**Avis délibéré de la Mission Régionale d'Autorité environnementale
de Nouvelle-Aquitaine
sur le projet de nouvelle unité de valorisation énergétique
situé à LIMOGES (87)**

AVIS NA-2026-015418/GUNENV

Localisation du projet :	Commune de LIMOGES (87)
Maître d'ouvrage :	LIMOGES METROPOLE
Avis émis à la demande de l'Autorité décisionnaire :	Préfet de la Haute-Vienne
En date du :	18 mars 2026
Dans le cadre de la procédure d'autorisation :	Autorisation environnementale et mise en compatibilité d'un document d'urbanisme

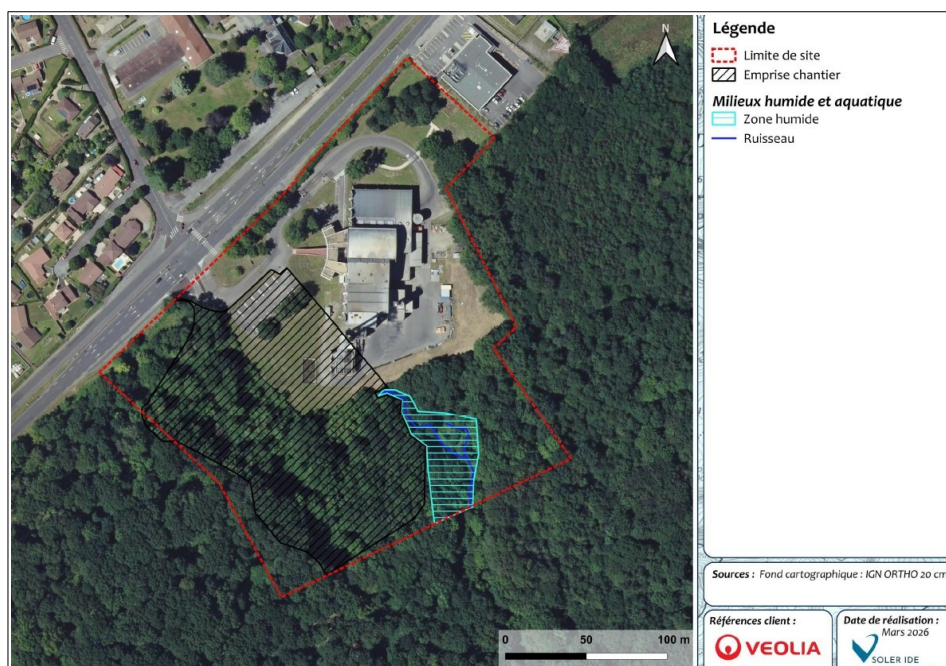
L'étude précise notamment que la combustion des déchets et l'énergie consommée constituent les principales sources d'émission de CO₂ pour ce type de projet. En phase exploitation, à la capacité maximale autorisée, l'UVE actuelle émet environ 36 ktCO₂/an alors que la nouvelle UVE émettra environ 20 ktCO₂/an. En référence au guide méthodologique de février 2022 (Ministère de la Transition Écologique) relatif à la prise en compte des émissions de gaz à effet de serre dans les études d'impact², **la MRAe recommande de détailler le bilan des émissions de GES en phase travaux en quantifiant les postes d'émissions significatifs du projet et en justifiant les choix (provenance et transport des matériaux notamment).**

Zone humide et emprise projet - extrait étude d'impact page 300

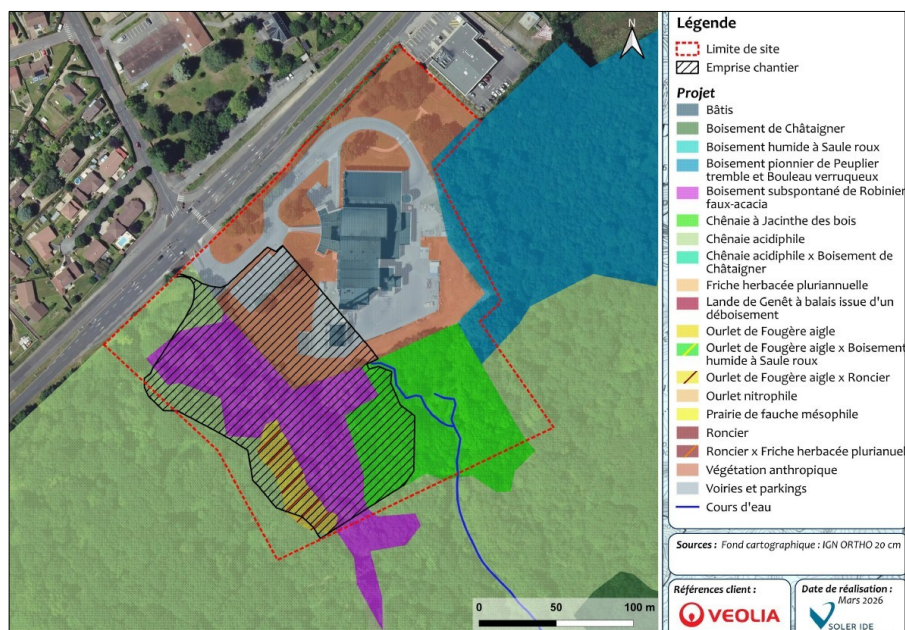
Au regard de la grande proximité de la zone humide évitée et de l'emprise du projet, la MRAe recommande de prévoir un suivi de celle-ci en phase travaux et en phase exploitation et de prévoir des mesures correctives en cas d'incidences constatées.

Plantations - extrait étude d'impact page 375

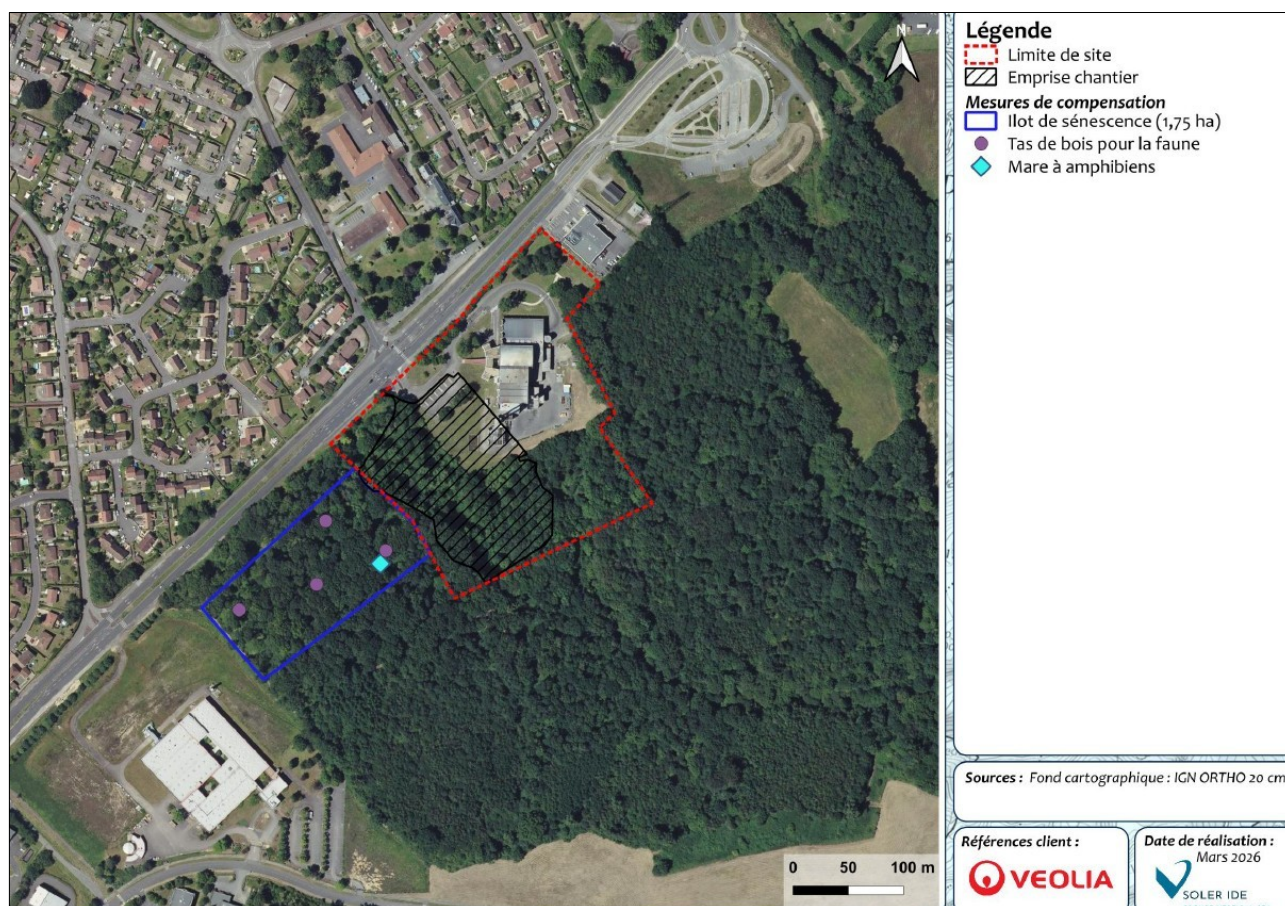
Sur ce point, la MRAe recommande de détailler la manière dont le porteur de projet assurera le choix des essences et la pérennité de ces haies (choix d'espèces adaptées au changement climatique, modalités d'entretien).
